DIRECTION DES ÉVALUATIONS ENVIRONNEMENTALES

**Rapport d'analyse environnementale
pour le projet de réfection de la route 147
sur le territoire de la municipalité de Compton
par le ministère des Transports**

Dossier 3211-05-427

Le 20 janvier 2011

FIGURE 2A : MILIEU HUMAIN ET NATUREL DE LA ZONE D'ÉTUDE (MOITIÉ NORD)

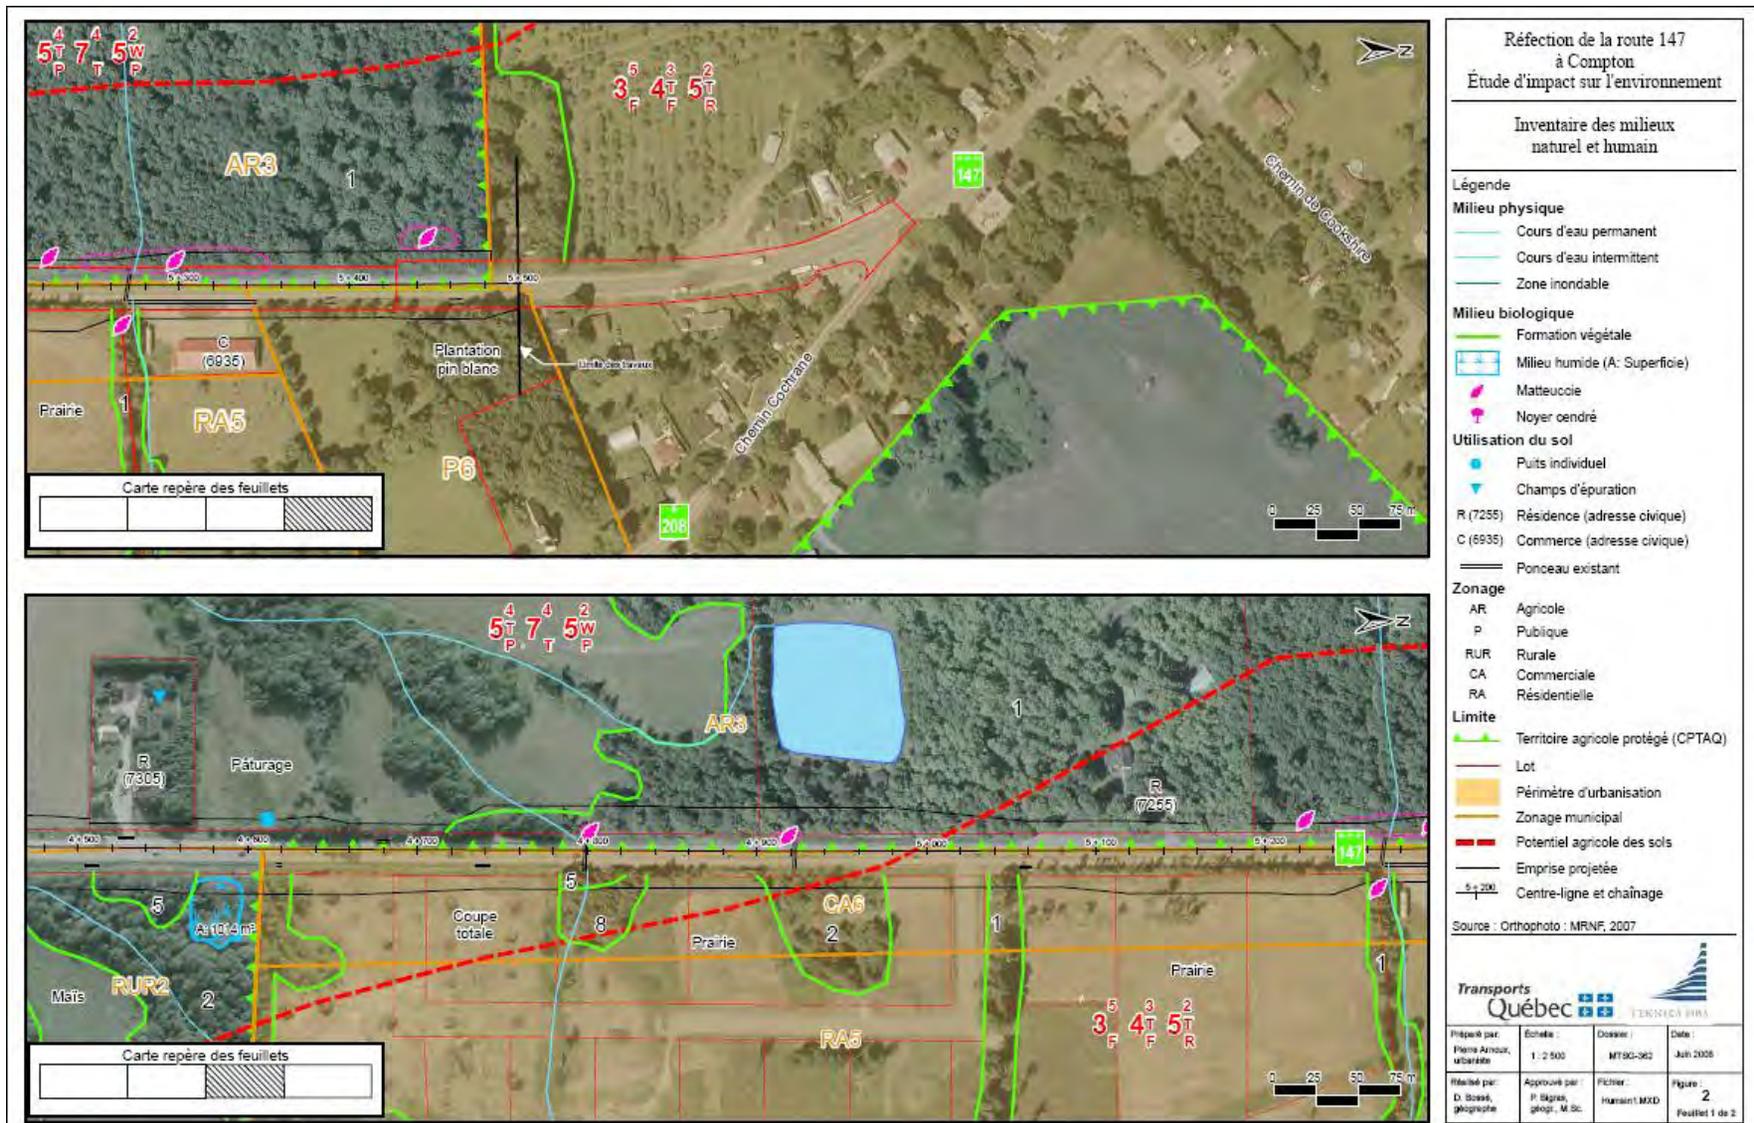
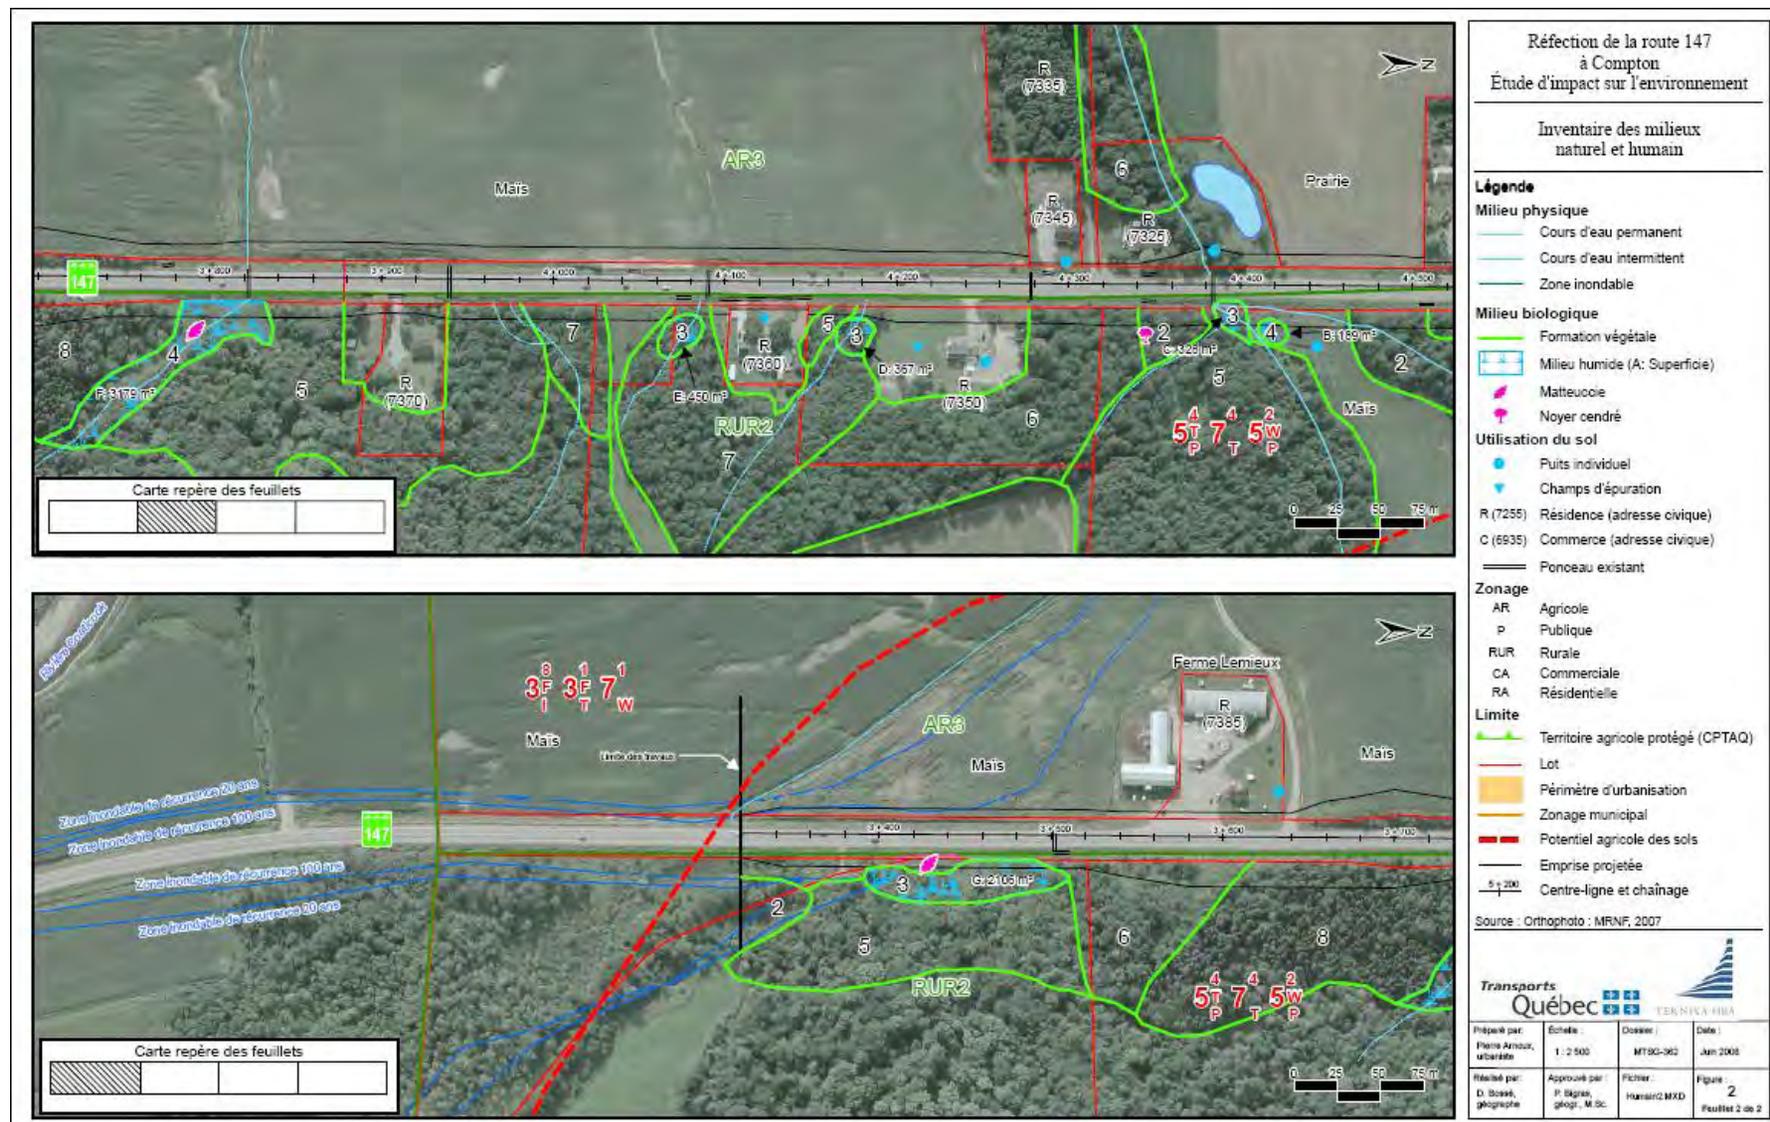
Selon l'étude d'impact, sept milieux humides ont été identifiés dans la zone d'étude. Ces milieux humides sont délimités et identifiés par les lettres A à G sur les figures 2a et 2b. Du nord au sud, il s'agit d'une saulaie de 1 014 m² de superficie (milieu humide A), d'un marais de 189 m² (B), de deux aulnaies de 328 m² (C) et 367 m² (D), d'un marécage arborescent de 450 m² (frênaie d'Amérique, E), d'un marais de 3 179 m² (F) et finalement d'un marécage arbustif mixte de 2 106 m² (G). Deux de ces milieux humides abritent des populations de matteuccie fougères-à-l'autruche. Il s'agit des milieux humides F et G. Seulement deux des trois marécages arbustifs, un des deux marais et la frênaie d'Amérique, sont en lien hydrologique avec un cours d'eau (figures 2a et 2b). Ces quatre milieux humides, C, D, E et F, sont donc assujettis à la *Politique de protection des rives, du littoral et des plaines inondables* et une bande de protection riveraine de 10 m de largeur s'applique à leur pourtour.

L'impact du projet est une perte de 1 147 m² de milieux humides répartie dans cinq secteurs, soit les milieux humides A, B, C, F et G. Dans l'étude d'impact, l'initiateur estime qu'une surface de 680 m², provenant des milieux humides C et F, répond aux critères de la situation 3 (situation dans laquelle des compensations sont exigées) selon la démarche de traitement des demandes d'autorisation des projets dans les milieux humides du MDDEP (MDDEP, 2007b). En effet, les milieux humides C et F ont un lien hydrologique avec un cours d'eau. Le milieu humide le plus impacté par le projet est le C qui sera affecté sur 74 % de sa superficie. Les autres milieux humides seront affectés sur une proportion moindre allant de 10 % à 22 % de leur superficie.

Selon l'analyse effectuée par le MDDEP, le plan de compensation doit être appliqué pour les milieux humides B, C, F et G. En effet, les milieux humides B, C et F sont reliés à un cours d'eau et les milieux humides F et G abritent, entre autres, la matteucie fougère-à-l'autruche, une espèce floristique vulnérable au Québec. Ces milieux humides se retrouvent donc en situation 3 selon la démarche de traitement des demandes d'autorisation des projets dans les milieux humides et, par conséquent, la séquence d'atténuation éviter-minimiser-compenser s'applique.

L'équipe d'analyse est d'avis que le MTQ doit compenser les pertes de milieux humides de situation 3. Le programme de compensation devra être développé en collaboration avec le MDDEP et le MRNF et contenir un échéancier. Il devra être transmis au ministre du Développement durable, de l'Environnement et des Parcs au moment de la demande visant l'obtention du certificat d'autorisation prévu à l'article 22 de la Loi sur la qualité de l'environnement.
